改善箇所説明図

改善の内容

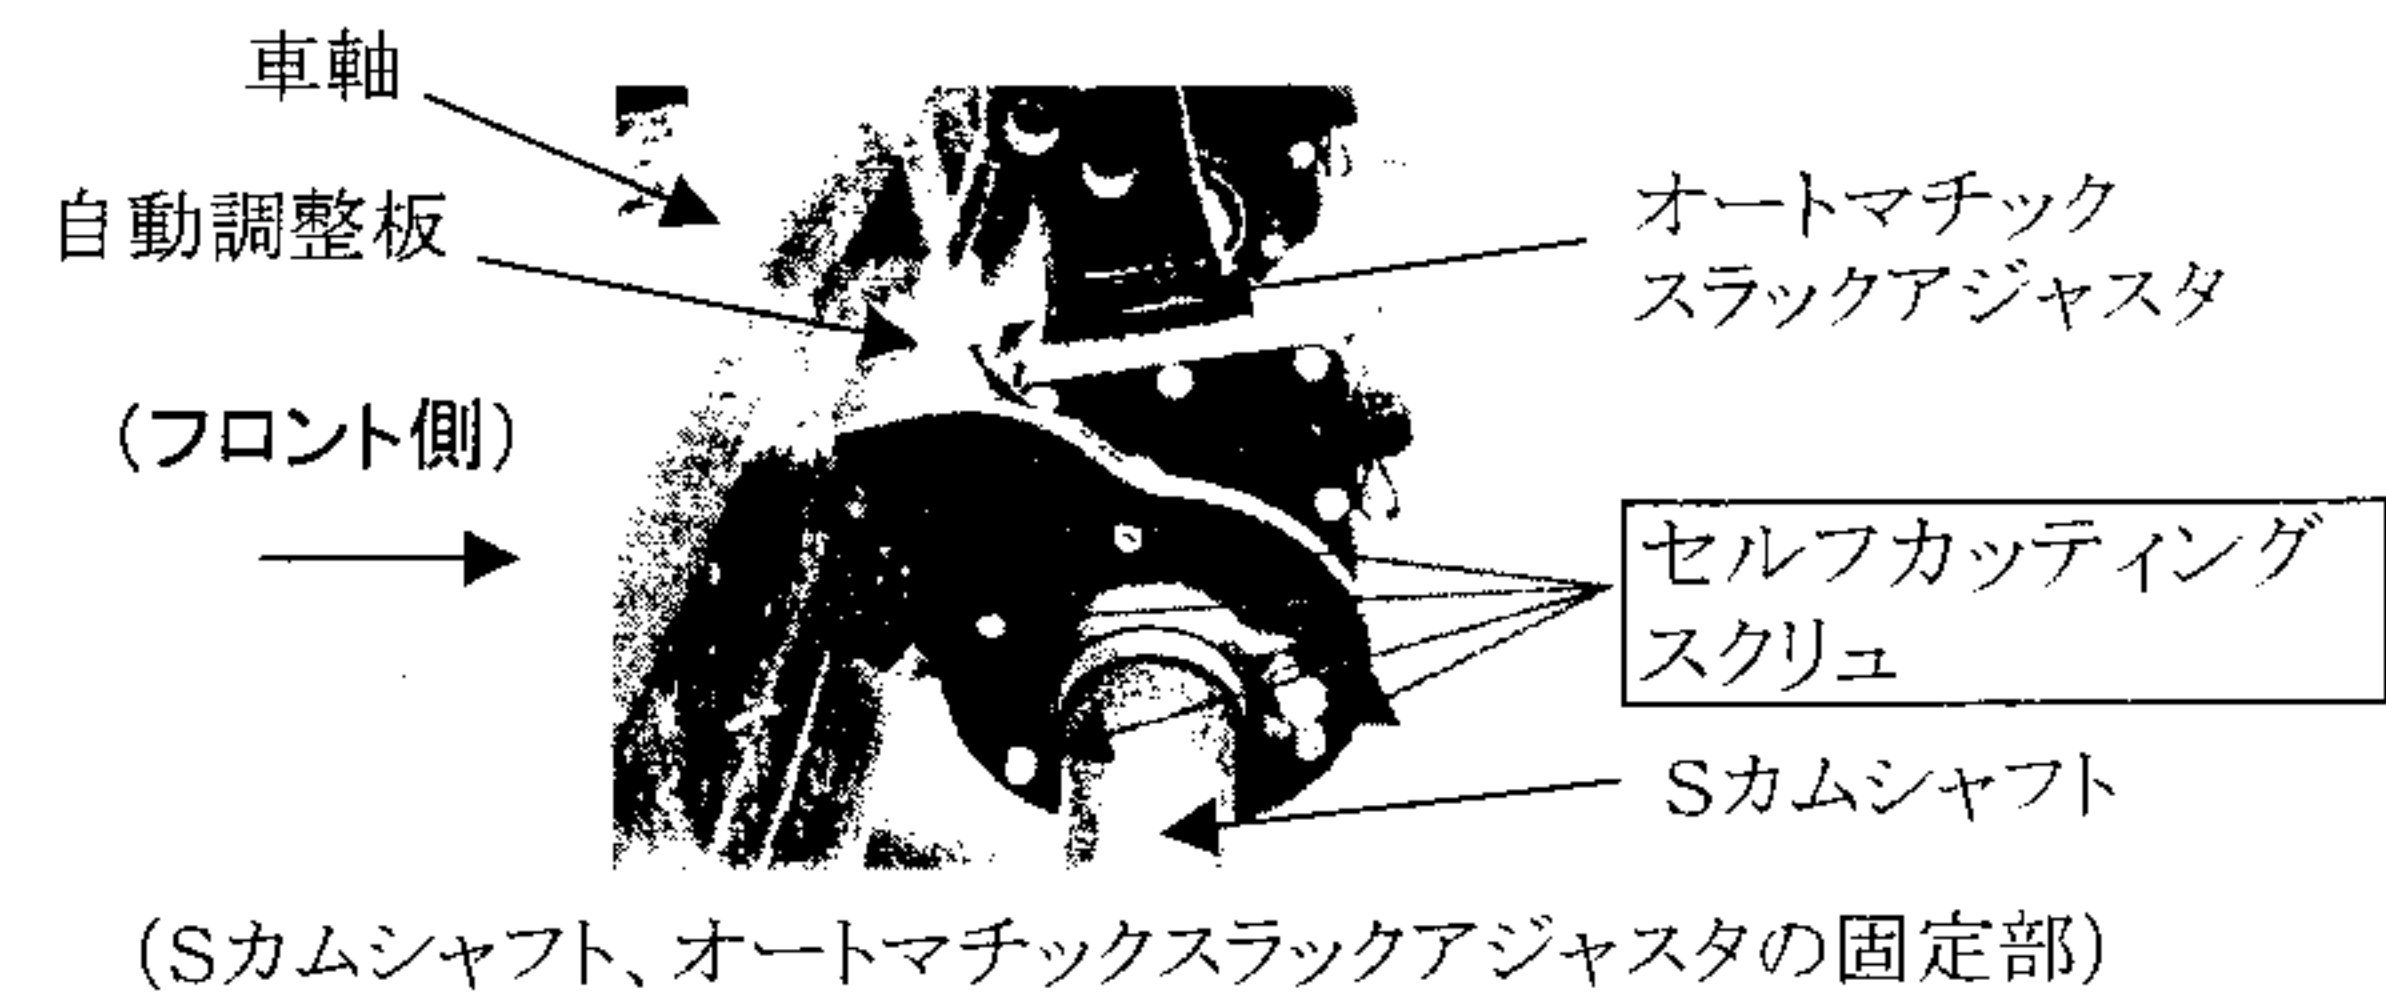
基準不適合発生箇所

ライニング隙間調整板等を固定している対応セミ・トレーラにおいて、Sカムシャフト、オートマチックスラックアジャスタの部分は制動装置の一部であり定期点検時に点検・修理されるべきものであるが、これらを固定しているセルフカッティングスクリューの折損を点検後でも放置されているものがある。そのため、そのまま放置を続けると、自動調整板が脱落し、ブレーキドラムとブレーキライニング隙間の自動調整機能が失われるおそれがある。

全車両、セルフカッティングスクリューを対策品(ボルト、ナット)と交換する。
